**Ofício Circular n. 155/2020 – CML/PM**

Trata-se de Pedido de Esclarecimento apresentado por licitante em 14/07/2020 às 13h56min (horário local), referente ao Pregão Eletrônico n. 077/2020 – CML/PM, cujo objeto versa sobre “Aquisição de Solução de Vídeo Wall com a Implantação, Suporte Técnico, Treinamento de Usabilidade (Software e Hardware) e atualização do Software de Gerenciamento, com o objetivo de operacionalizar o Centro de Cooperação da Cidade de Manaus (CCC)”.

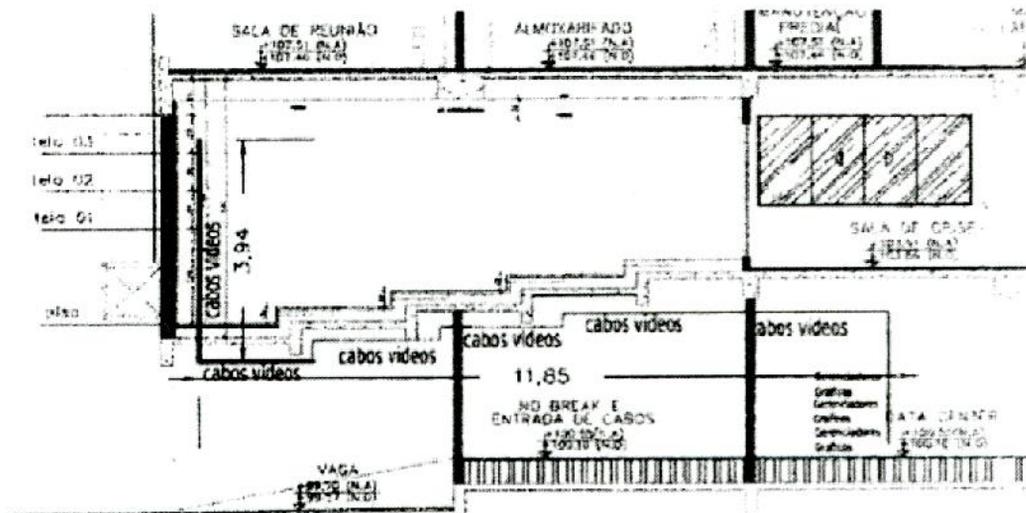
- Gostaríamos que atualizassem a imagem onde constam as medidas do local onde o painel será instalado e onde o gerenciador será instalado no rack, a forma que está no edital está totalmente ilegível, conforme imagem abaixo. Precisamos ter a distancia correta da largura e altura da parede onde o painel será instalado, distância entre rack e monitores nos extremos do painel, metragem quadrada de ACM que será instalado, se os cabos de vídeo ou CAT6 serão passados por baixo de piso elevado ou forro, se há obstáculos na passagem destes cabos e se já possui dutos neste caminho.
